固体廃棄物減容処理施設の設置に係る
第1回～第6回設工認の変更申請について

令和3年12月〇日
国立研究開発法人日本原子力研究開発機構
大洗研究所 環境保全部

固体廃棄物減容処理施設の設置に係る設工認コメント回答整理表 (令和元年6月6日 新基準適合性審査チーム 資料1-4に対する回答)

日本原子力研究開発機構の大洗研究所廃棄物管理施設の設計及び工事の方法の変更認可申請に係る追加説明について（令和元年6月6日 新基準適合性審査チーム） 資料1—4に対する回答

図-1 廃樹脂専用容器搬入及び廃樹脂移送の概要図

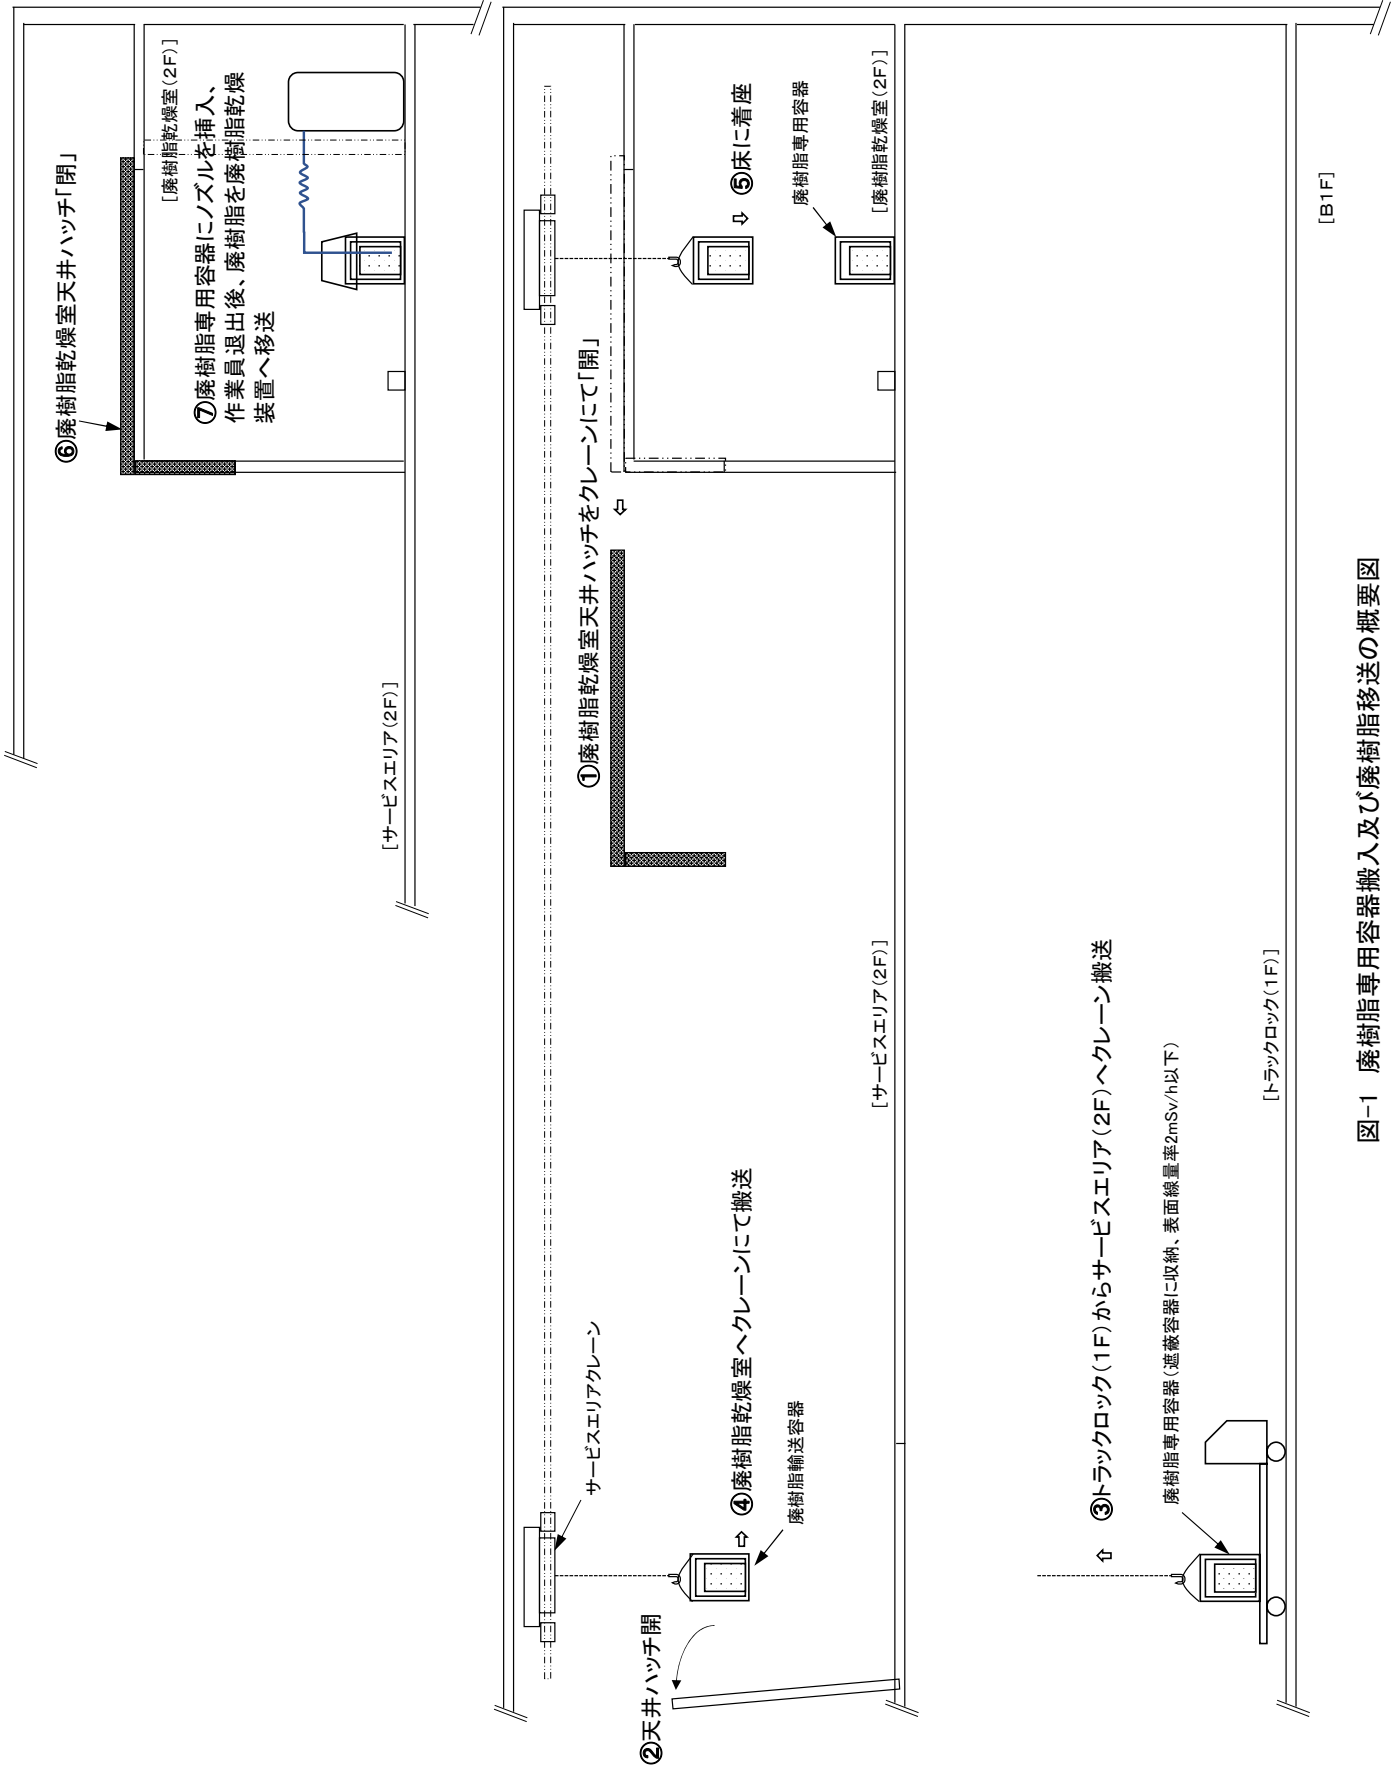
- 添付書類 減容処理設備のハッチに関する線量評価計算書において、ハッチのうち保守ホールのハッチのみハッチ開放時の線量評価を実施した理由について、説明すること。

搬出入室及び廃樹脂乾燥室のハッチ開放時は、搬出入室の線源となる廃棄物は、搬出入ピットで保管されていること、廃樹脂乾燥室については、線源となる廃樹脂は、遮蔽能力を有する専用容器で取扱うことから、それぞれハッチ開放時の線量を評価していない。

廃樹脂を搬入する際の詳細フローを図-1に示す。
